**AVIS RELATIF À LA PROTECTION
CONTRE LES EVENTUELS EFFETS NOCIFS ET NUISANCES
PROVOQUÉS PAR LES RAYONNEMENTS NON IONISANTS
GÉNÉRÉS PAR DES ANTENNES ÉMETTRICES STATIONNAIRES**

Commune : BEYNE-HEUSAY - Exploitant : ORANGE

Référence exploitant : 676L1_1 / 32676L1_1 / 42676L1_1 / 52676L1_1

Rapport n° 2048 / 2025

Figure 1 : Vue en plan des lieux de séjour et des points de contrôle

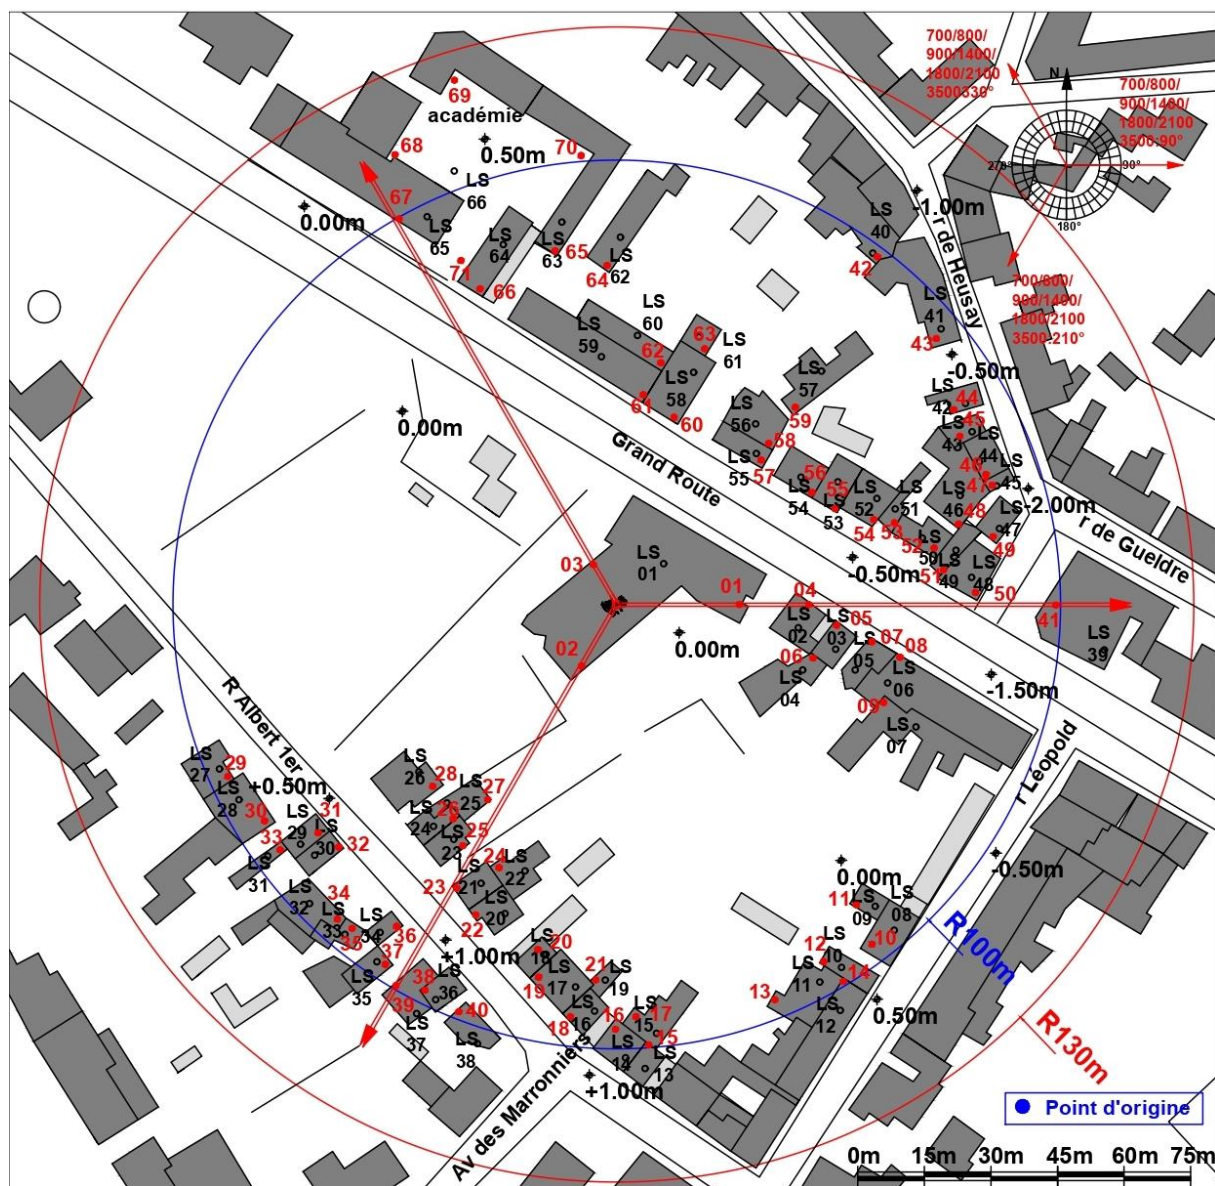
Les fréquences d'émission, la puissance rayonnée par chacune des antennes et leur gain permettent de déterminer le rayon de la zone à analyser. Tout dépassement de la limite par installation est exclu en dehors de cette zone. Le tableau 2 reprend les 35 LS² pour lesquels l'indice d'exposition est le plus élevé. Les différentes colonnes indiquent :

- le numéro du point de contrôle repris sur un des plans de la figure 1;
- le numéro du LS dans lequel se trouve le point de contrôle de la 1^{ère} colonne ;
- l'atténuation d'obstacle prise en compte pour le calcul de l'indice d'exposition dans le LS ;
- le résultat du calcul de l'indice d'exposition.

En ce qui concerne les antennes de l'installation mentionnées dans le tableau 1, la distance maximale à laquelle la limite pourrait être atteinte, à l'extérieur, est égale à 88,9 m. S'il n'y a pas de LS à une distance inférieure, les antennes respectent forcément la limite d'immission.

Dans le cas des LS situés à l'intérieur des bâtiments, une atténuation d'obstacle est prise en compte et il en résulte que la distance maximale à laquelle la limite pourrait être atteinte se réduit à 63,1 m.

Les résultats de l'évaluation décrite au paragraphe 4 indiquent que les antennes émettrices stationnaires de l'installation faisant l'objet du présent avis ne produisent pas, dans un lieu de séjour, un rayonnement électromagnétique maximum supérieur aux limites fixées à l'article 4 du décret.

En conclusion, les antennes émettrices stationnaires faisant partie de l'installation référencée dans le paragraphe 2 et dont les caractéristiques techniques sont résumées dans le tableau 1 **respectent les limites d'immission** fixées à l'article 4 du décret du 8 décembre 2022 (M.B. du 16.12.2022) modifiant le décret du 3 avril 2009 relatif à la protection contre les éventuels effets nocifs et nuisances provoqués par les rayonnements non ionisants générés par des antennes émettrices stationnaires.
